改善箇所説明図

改善の内容

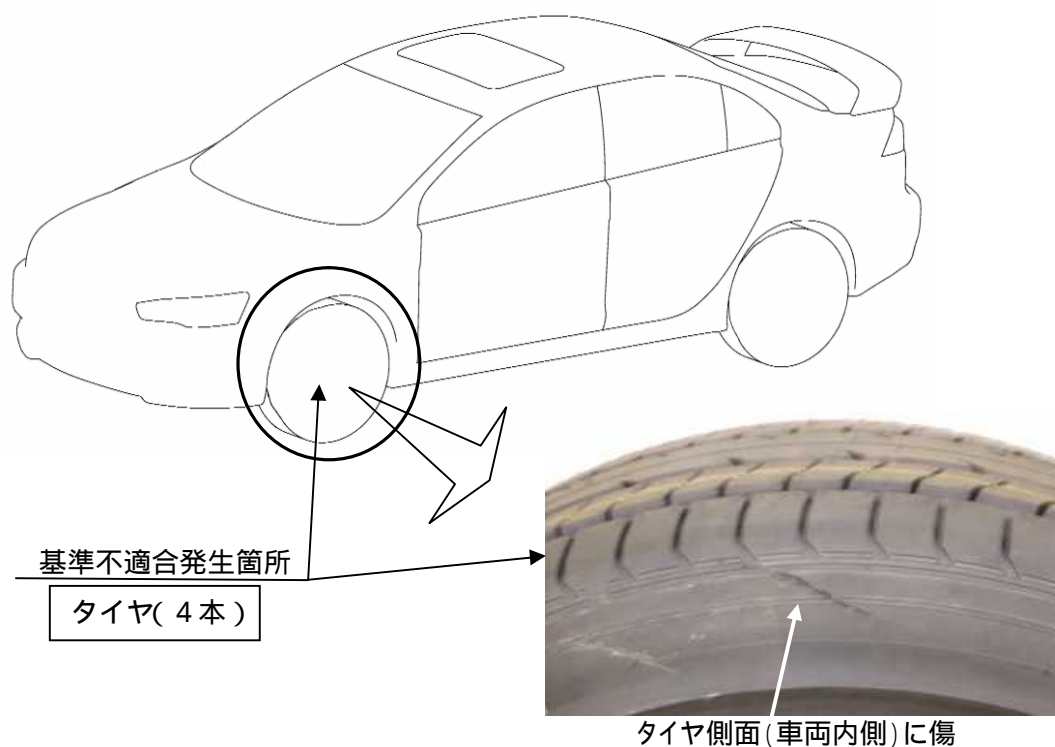
タイヤとホイールの組付け工程の設備故障により、タイヤの側面に傷が付いているものがある。そのため、そのままの状態で使用を続けると最悪の場合、当該傷が徐々に進行し、空気圧が低下するおそれがある。

全車両、タイヤの損傷有無を点検し損傷が認められる場合は、良品と交換する。

注：図中の 内は、点検を行い必要に応じて交換する部品を示す。
